改善箇所説明図

左ハンドル車での図示

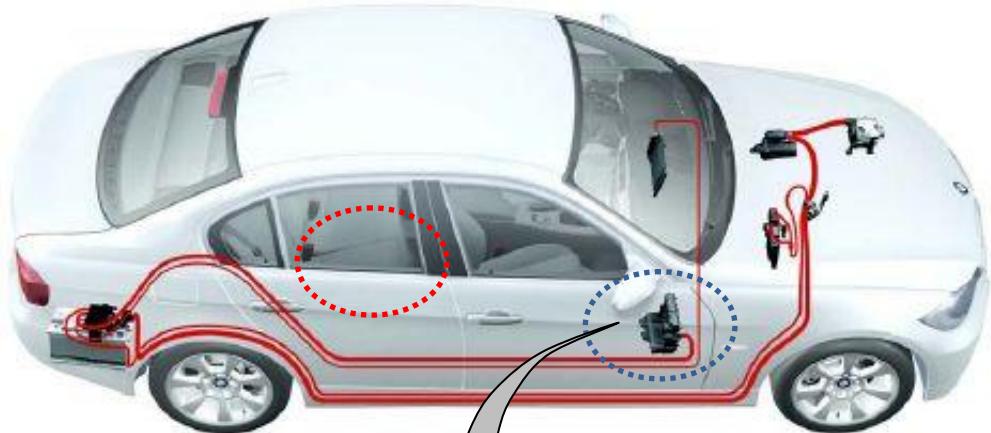
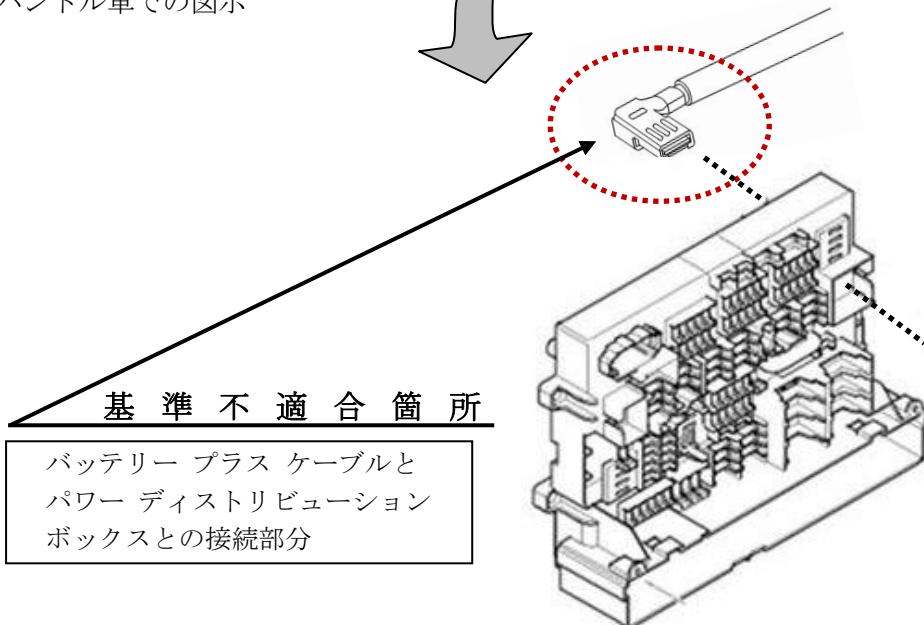
バッテリー プラス ケーブルと
パワー ディストリビューション
ボックスとの接続部分

車両の電装部品へ電力を供給するパワーディストリビューションボックスとバッテリーを接続するバッテリープラスケーブルにおいて、接続部分のコネクターのメッキ及び構造が不適切なため、車両振動によって発生する腐食により接触抵抗が増大するものがある。そのため、当該ボックスから電装部品へ十分な電力を供給できず、最悪の場合、走行中にエンジンが停止するおそれがある。

全車両、当該コネクターを対策品に交換する。また、車両振動の影響を低減するためケーブルを固定する。

識別：左リアドア ロアヒンジ取り付けボルト（下側）の頭に白ペンを塗布する。
